COMMUNE DE GIVRAND

ENQUÊTE PUBLIQUE
Concernant l'extension du cimetière

Conclusions et avis motivé

Identification des puits, mares et points d'eau situés à proximité du projet du cimetière :

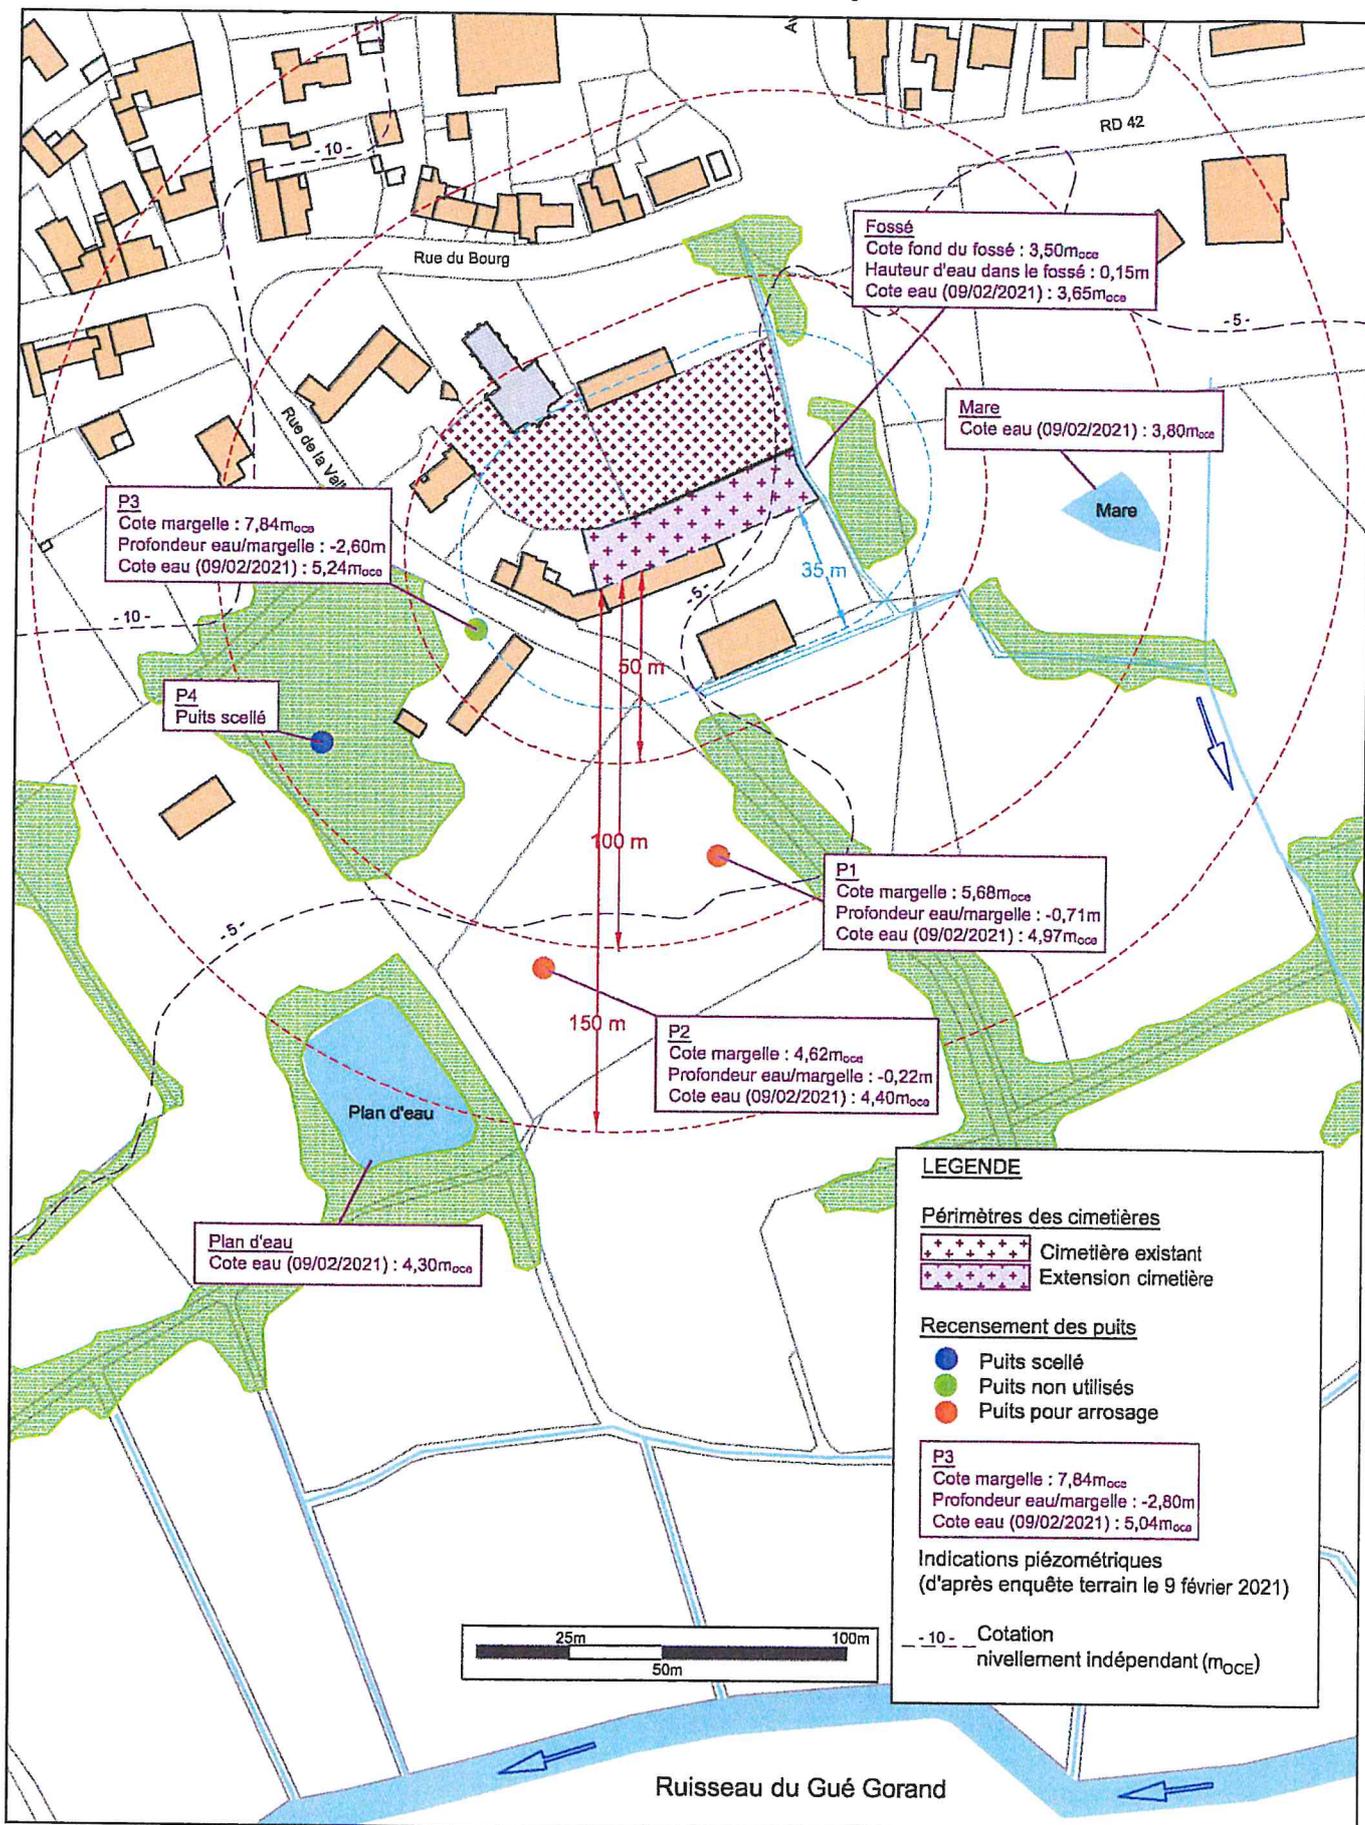
Le recensement a été réalisé en tirant sur le plan un rayon de 35 m autour de la parcelle d'extension.

Au vue des données recueillies, les puits P1, P2 la mare et le plan d'eau sont placés en aval hydraulique du site retenu pour l'implantation du nouveau cimetière.

Le puits P4 est situé en amont hydraulique ; de ce fait en dehors d'un pompage démesuré, il n'est pas susceptible d'entraîner une influence importante. Il peut être considéré comme en dehors de la zone d'influence du cimetière.

Le puits P3 est situé à 30 m de la parcelle d'extension. Il n'est pas actuellement utilisé. La parcelle où il est situé va faire prochainement l'objet d'une vente. Le bureau d'études OCE considère qu'il doit faire l'objet d'une attention particulière.

Le puits S3 est situé à 35 m de la limite parcellaire du projet et à 30 m en aval hydraulique du cimetière existant. Dans le cadre du projet de vente de la parcelle, l'utilisation de ce puits devra être interdite et un arrêté municipal pourra être pris en ce sens.

- Prendre un arrêté municipal interdisant la création de nouveaux puits dans un rayon de 35 m autour de la future extension.

Dans le cadre du dialogue engagé au travers du procès-verbal de synthèse, Monsieur le Maire, après avoir indiqué que le puit P3 était scellé, a indiqué qu'il prenait en compte la possibilité d'interdire l'usage des puits situés dans un rayon de 35 m autour de cimetière.

J'émetts **un avis favorable**, assorti de d'une recommandation qui vise à interdire par voie d'arrêté l'usage des puits dans un rayon de 35 m autour du cimetière
